MITWIRKUNGSBERICHT

Mutation «Gewässerraum»

zum Zonenplan Siedlung / Zonenplan Landschaft /

18. Februar 2025 – Beschluss Stadtrat

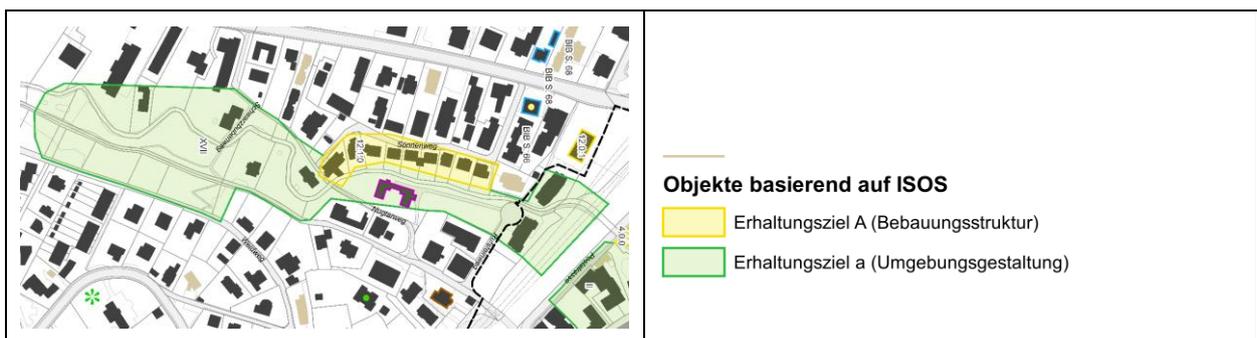
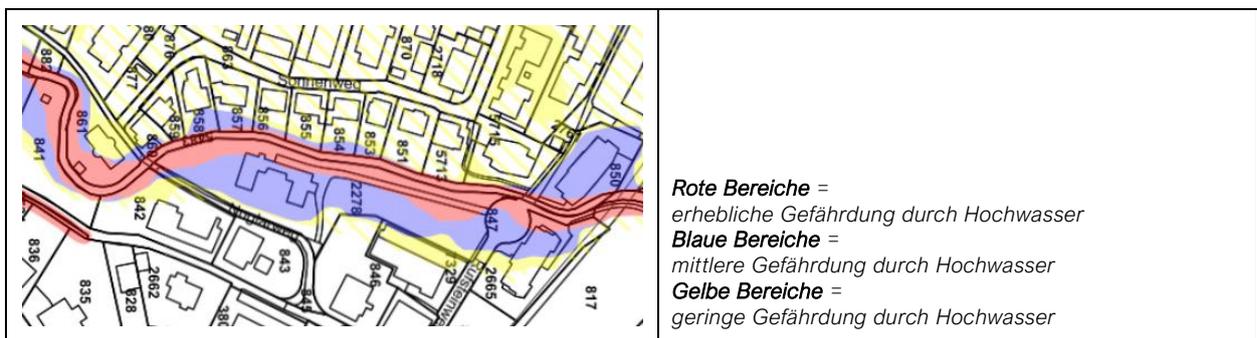
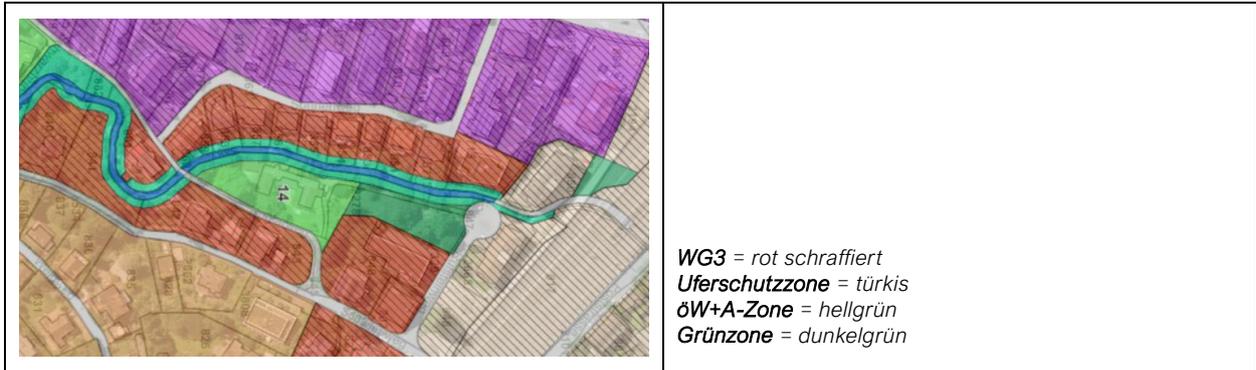
1. Die Anordnung des Gewässerraums im Bereich Orisbach/Sonnenweg sei asymmetrisch zu Lasten der Parzelle Nr. 2278 und zu Gunsten der Parzellen Sonnenweg (Nr. 5713 und Nrn. 851-860) im Zonenplan Siedlung aufzunehmen.
2. Die Belastung der Parzellen Sonnenweg (gleich wie oben) soll die heutige Belastung durch die Uferschutzzone nicht überschreiten.

1. Die topographische Lage der Parzellen Sonnenweg ist gegenüber der Parzelle Nr. 2278 markant erhöht sowie durch Gewässerverbauungen gesichert, welche dem Bestandesschutz unterstehen.
2. Die Gefahrenkarte Wasser zeigt die erhebliche Gefährdung deutlich zu Lasten der Parzelle Nr. 2278. Die Parzellen Sonnenweg sind nicht erheblich betroffen.
3. Das Gebäude auf der Parzelle Nr. 2278 ist von der Gefahrenkarte bereits heute direkt erfasst und betroffen. Die asymmetrische Verschiebung des Gewässerraums um 2.5 Meter hätte nur geringe Auswirkungen auf die geplante Umnutzung.

4. Die symmetrische Anordnung des Gewässerraums hätte eine erhebliche Wertminderung der Parzellen Sonnenweg zur Folge. Die asymmetrische Anordnung dient so auch dem Schutz des privaten Eigentums.
5. Die beantragte asymmetrische Anordnung, mit Belastung der Parzellen Sonnenweg nur im Rahmen der heutigen Uferschutzzone erfüllt die kantonalen Anforderungen an eine asymmetrische Anordnung, festgelegt in der Arbeitshilfe Gewässerraum, Merkblatt B1, Stand 14. November 2022.

Naturgefahren: Aufgrund der topographischen Situation, insbesondere auch geschuldet durch die Bachmauer, ufert das Gewässer bei Hochwasser in östliche Richtung aus. Aufgrund der vorhandenen Durchlässe kommt es zudem zu punktuellen Schwachstellen, die die Hochwassersituation noch verschärfen.

Zonenrechtliche Ausgangssituation: Der Orisbach wird durch eine Uferschutzzone mit einer Breite von 4.0 m begleitet. Entlang des Sonnenweges ist eine Wohn- Geschäftszone WG3 vorhanden. Auf der östlichen Seite des Orisbaches befindet sich die öW+A-Zone Nr. 14 mit Zweckbestimmung «Kindergarten Schwieri». Weiter nördlich ist eine Grünzone verankert, die heute als Spielplatz dient und gemäss Zonenreglement im öffentlichen Interesse dauernd von einer Überbauung freizuhalten ist (Art. 16 Zonenreglement Siedlung, Stadt Liestal).

- Gestützt auf die vorgängig aufgeführten Erläuterungen wird der Gewässerraum zwischen Parzelle 5715 und 860 entlang des Orisbaches asymmetrisch festgelegt. Als Begrenzung gilt die westliche Uferschutzzone mit einem Abstand von 17.00 m in östliche Richtung.

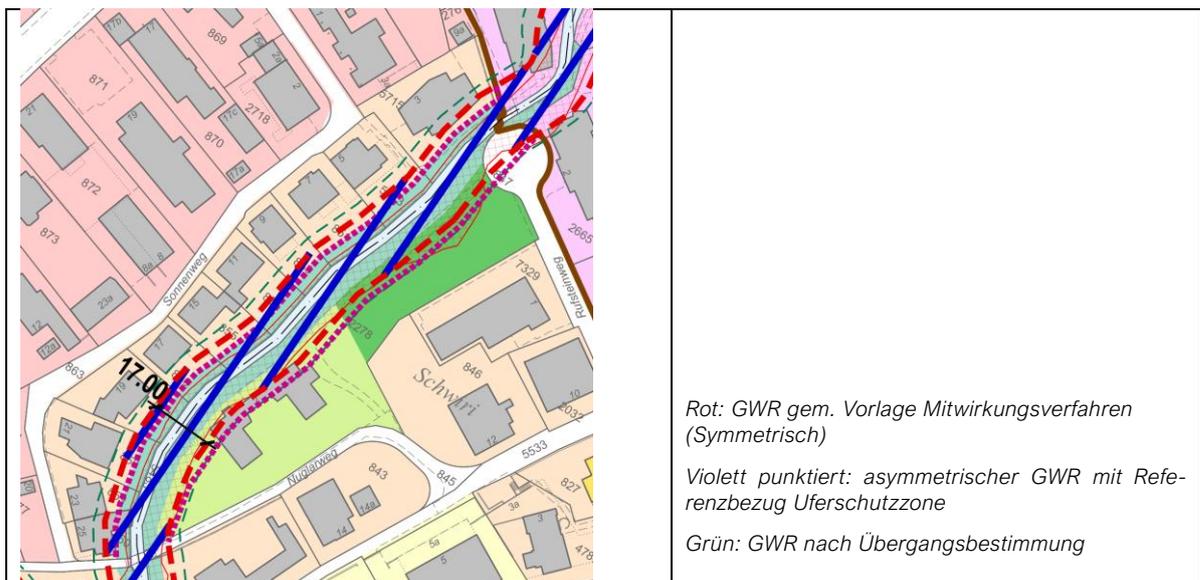
- a) **Umfang / Abweichung des symmetrischen Gewässerraumes:** Die Gewässerraumbreite soll mit einer asymmetrischen Festlegung nach wie vor 17.00 m betragen. Als Referenz und Begrenzung gilt die westliche Uferschutzzone oberhalb der Bachmauer. Durch die Verschiebung wird das östliche Gebiet (öW+A-Zone, Grünzone) um ca. 2.5 – 3.0 m mehr vom neuen Gewässerraum betroffen (siehe violett Linie in nachfolgender Abbildung).

- b) **Naturgefahr Hochwasser:** Durch die Verschiebung des Gewässerraumes kommt ein grösseres Gebiet mit Gefahrenbereichen (erhebliche, mittlere Gefährdung) innerhalb des Gewässerraumes zu liegen, was für allfällige Hochwasserschutz- und Revitalisierungsmassnahmen eine positive Wirkung erzielen kann. Das Wasserbaukonzept sieht in diesem Gebiet Hochwasserschutzmassnahmen vor.

- c) **Natur und Landschaft:** Mit einer asymmetrischen Festlegung kann der Raum für einen natürlichen Abfluss des Orisbaches optimiert werden, da ab der Bachmauer in westlicher Richtung mehr Gewässerraum zur Verfügung steht. In der strategischen Revitalisierungsplanung wird den vorgesehenen Massnahmen ein grosser ökologischer Nutzen beigemessen.

- d) **Topographische Verhältnisse:** Durch die Bachmauer erfolgt eine Zäsur im Gelände. Der Orisbach wird am westlichen Rand durch eine starre Mauer begrenzt, die oberhalb dieser durch Nutzgärten der Sonnenwegbebauung begleitet wird. Entsprechend kann der Orisbach lediglich auf die westliche Seite im Rahmen der Platzverhältnisse natürlich mäandrieren. Eine asymmetrische Festlegung könnte einem natürlichen Abfluss mehr Raum bieten.

Fazit der Interessenabwägung: Ein asymmetrischer Gewässerraum kann begründet werden. Für die Natur, die Revitalisierungs- und Hochwasserschutzmassnahmen kann ein positiver Effekt abgeleitet werden, wenn durch die asymmetrische Festlegung am ausufernden östlichen Rand des Orisbaches mehr Raum innerhalb des Gewässerraumes zu liegen kommt. Hingegen wird die bestehende Baute «Kindergarten Schwieri» zusätzlich durch den Gewässerraum neu durch eine grössere Fläche überlagert. Durch die Bestandesgarantie ist ein Weiterbestand gewährleistet. Dies gilt auch für den Aussenraum der öW+A-Zone und der Grünzone. Eine Weiterentwicklung des Areal im Rahmen einer Gesamtbetrachtung ist weiterhin möglich. Dabei sind neben dem Gewässerraum auch weitere zonenrechtliche Aspekte (Zweckbestimmung öW+A-Zone, Grünzone) zu berücksichtigen

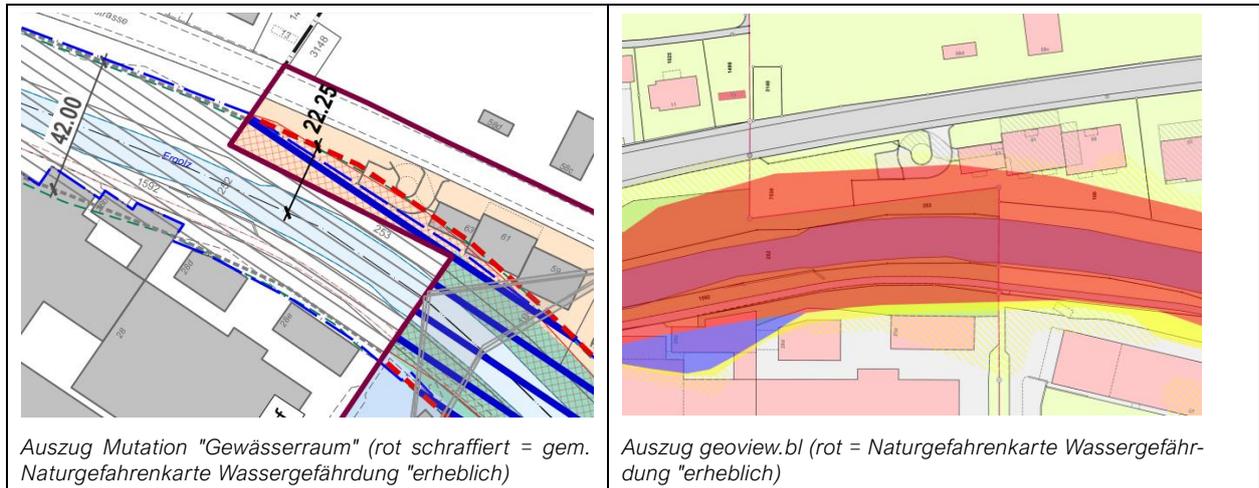
Gemäss Eingebenden bestünden auf der fraglichen Parzelle keine der genannten Naturgefahren (Überschwemmung) und auch der Begriff «Erosion» sei für die Parzelle fehlverortet. Die im Planungsbericht genannten Aussagen entsprechen daher nicht den tatsächlichen Verhältnissen

Hinsichtlich der Naturgefahrenkarte des Kantons gilt zu erwähnen, dass diese vom Amt für Wald festgelegt wird. Die hinter dieser Festlegung stehenden Aussagen stammen von entsprechenden FachplanerInnen und werden im Rahmen von raumrelevanten Planungen übernommen und berücksichtigt. Sollten die Angaben der Naturgefahrenkarten hinterfragt werden, ist es Sache der zweifelnden bzw. einwendenden Partei ein entsprechendes Gegengutachten zu erbringen.

Die Festlegung des Gewässerraums orientiert sich an mehreren Grundlagen, insbesondere an den Aussagen der Naturgefahrenkarte. Da diese im fraglichen Bereich von einer erheblichen Überschwemmungsgefahr ausgeht, hat die Gewässerraumfestlegung diesen Gefahrenbereich mitzuumfassen. Im Fall von nicht begründbaren «Ausreissern» in der Naturgefahrenkarte werden diese begradigt.

Unabhängig, ob ein fachliches Gutachten die Naturgefahr (erhebliche Gefährdung) in einem anderen Kontext betrachtet, ist eine Reduktion der Gewässerraumbreite nicht begründbar, da es sich hier nachweislich nicht um ein dicht überbautes Gebiet handelt.

- Die Planungsinstrumente werden nicht angepasst.
